改善箇所説明図

基準不適合箇所

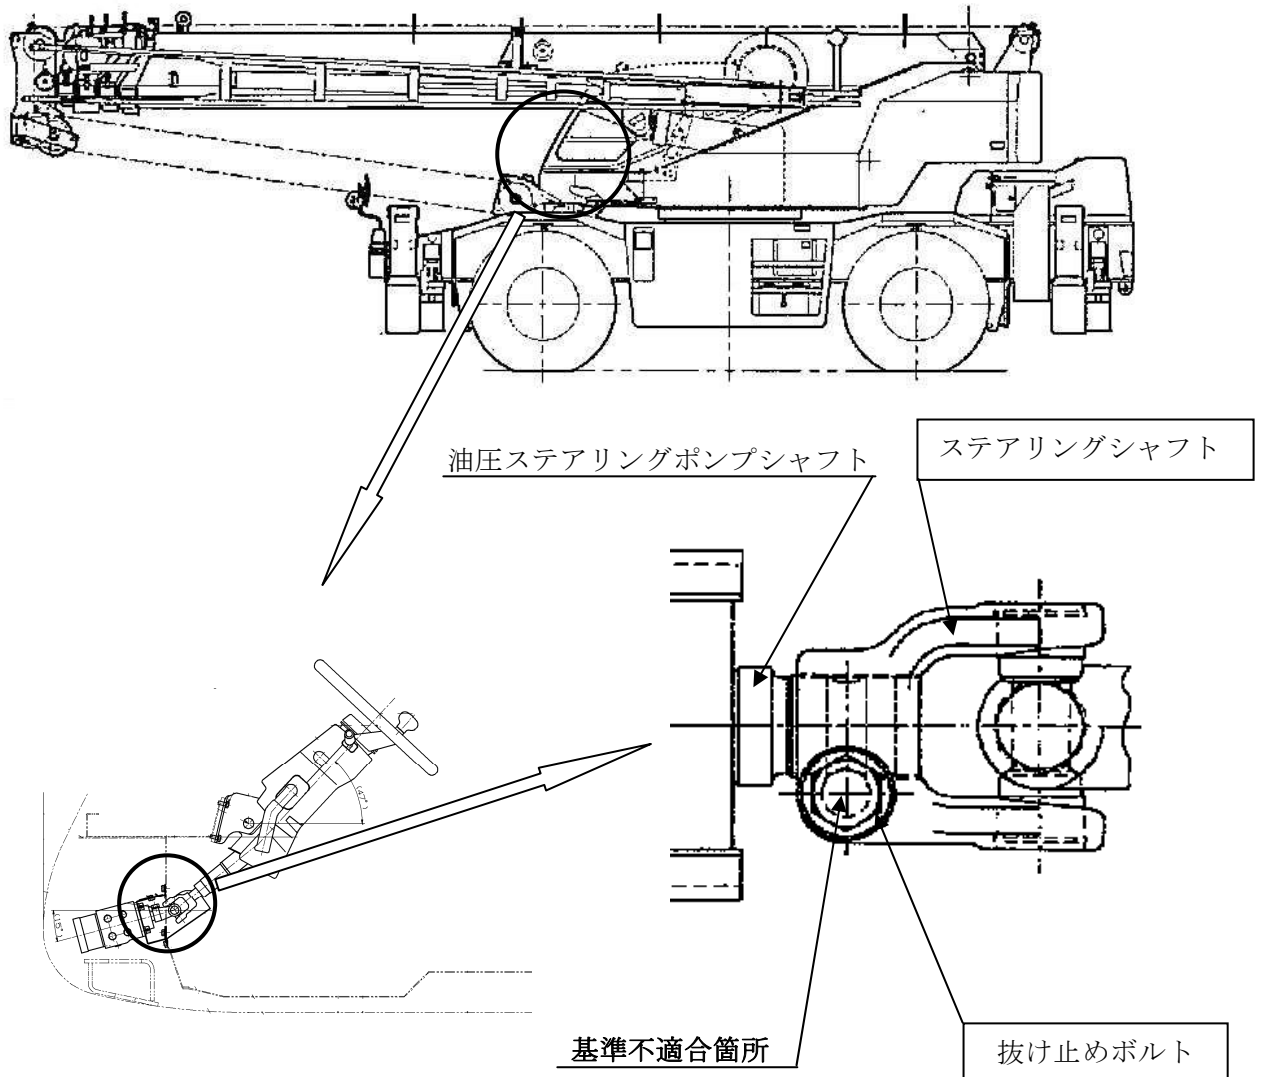
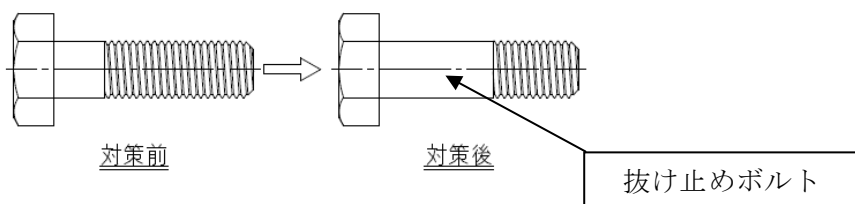
かじ取り装置のステアリングシャフトと油圧ステアリングポンプシャフトの連結部において、ステアリングシャフトの抜け止めボルト穴の加工が不適切なため、抜け止めボルトと油圧ステアリングポンプシャフトの抜け止め溝との掛かりが不足している場合がある。このため、ハンドル位置調整の際、当該連結部が外れ、最悪の場合、ステアリング操作が不能となるおそれがある。

全車両、抜け止めボルトの掛かり代を点検し、不適切なものについてはステアリングシャフトを良品に交換する。

また、抜け止めボルトと抜け止め溝との掛かりを確実にするため、抜け止めボルトを対策品と交換する。

識別：交換したボルトに白色ペイントを塗布する
